改善箇所説明

基準不適合箇所

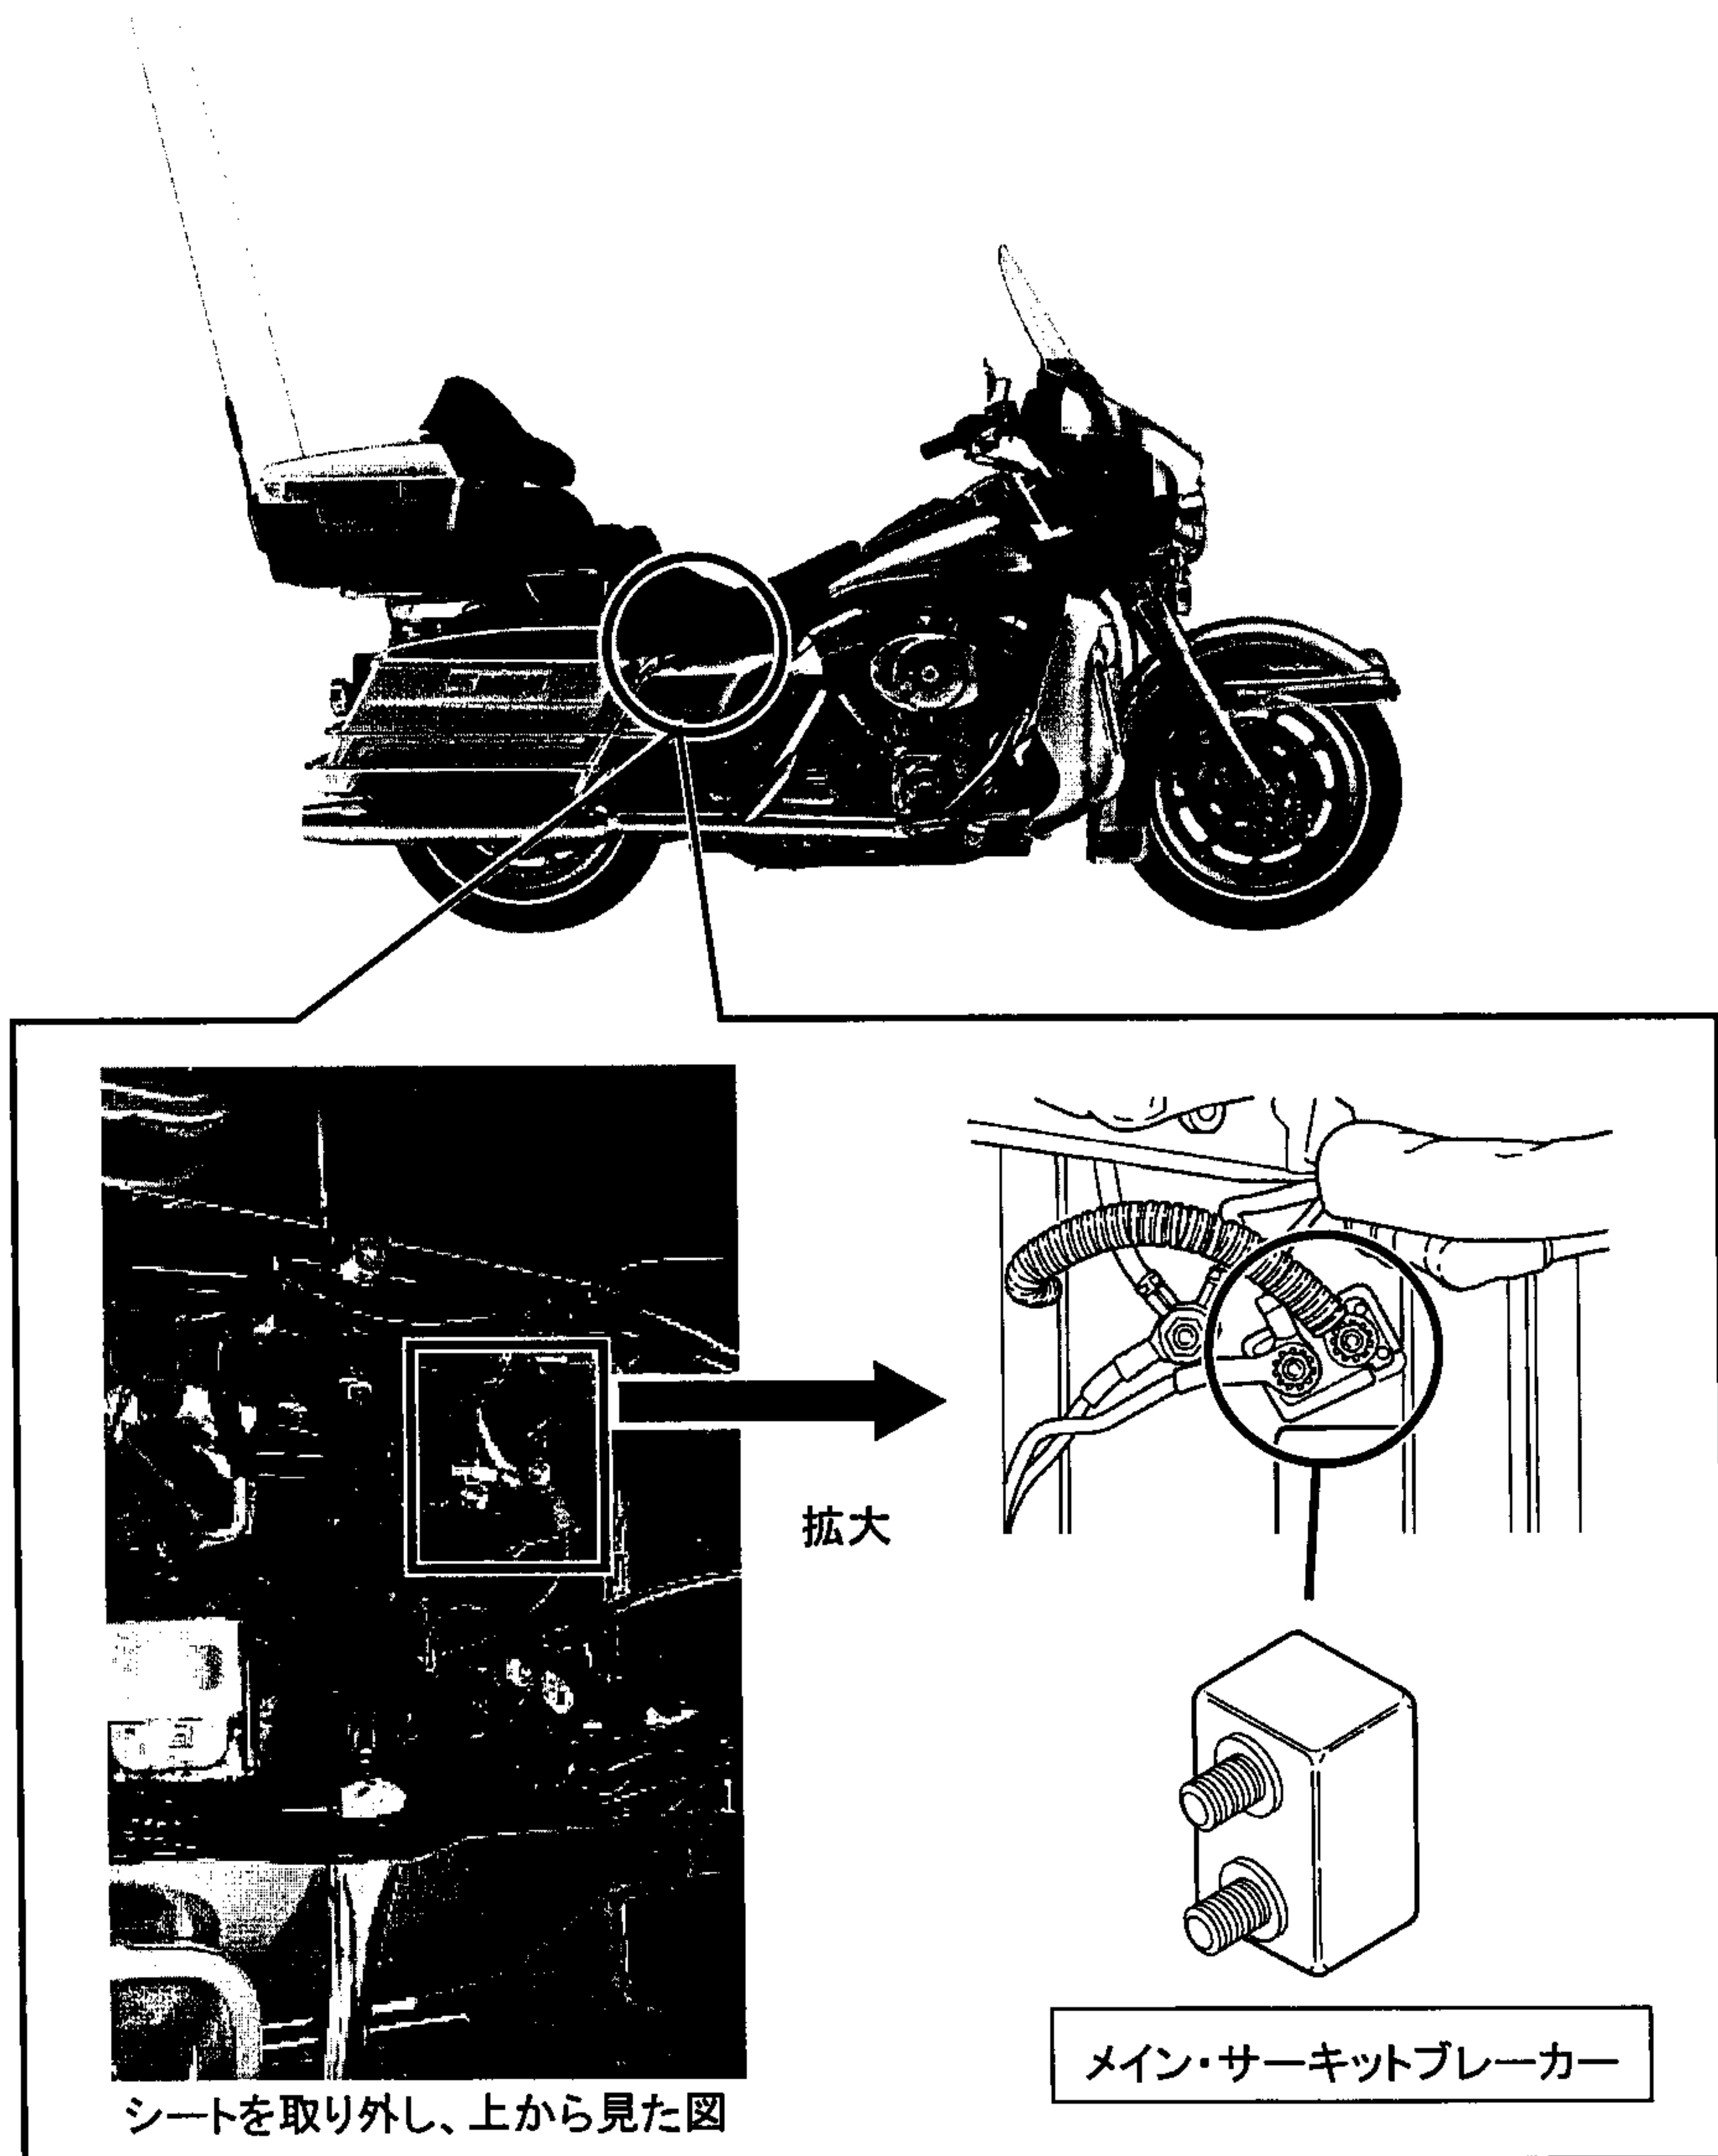
メイン・サーキットブレーカーの容量の設定が不適切なため、エンジンの熱や振動により、当該ブレーカーの接点が開くことがある。そのため、電源が遮断され、エンジンが停止し走行不能になるおそれがある。

全車両、メイン・サーキットブレーカーを対策品と交換する。

メイン・サーキットブレーカーの色が黒色になっている(対象となるサーキットブレーカーの色は赤色)。
